HOOFDGROUP	GROEP	NO.
2	27	4
DATUM		
Maart 1987		
BETR.		
Chokebediening vervangen		
B230A		
740

Chokebediening compleet vervangen

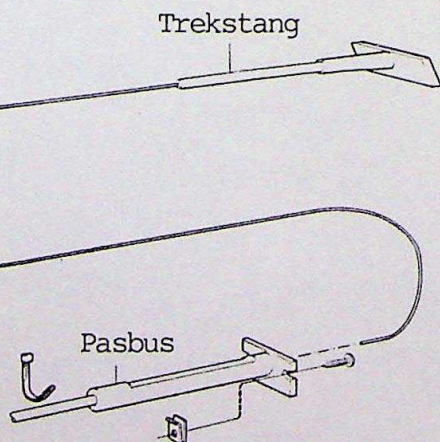
Een nieuwe chokebediening met een verbeterde buitenkabel die minder wrijving geeft, is nu als service-onderdeel leverbaar.

De nieuwe chokebediening vervangt de oude uitvoering. In verband daarmee is er een langere uitvoering in voorraad die voor alle varianten geschikt is.

Bij enkele varianten kan het afstellen van de lengte van de chokebediening noodzakelijk blijken. Gebruik de oude bediening als mal om de juiste lengte te krijgen.

- de kabel met buitenkabel van de carburateur
- het onderpaneel in de auto
- de afdekplaat bij de trekstang
- de chokebedieningsbouten van het dashboard
- de elektrische aansluiting van de bediening

Trek de chokebediening compleet uit.

- de complete chokebediening via het dashboard en via de rubber tule in het schutbord
- de chokebedieningsbouten in het dashboard
- de elektrische aansluiting voor de bediening
- de afdekplaat
- het onderpaneel in de auto
- de kabel met buitenkabel op de carburateur
- Klem de buitenkabel op de Pulsair-slang vast.
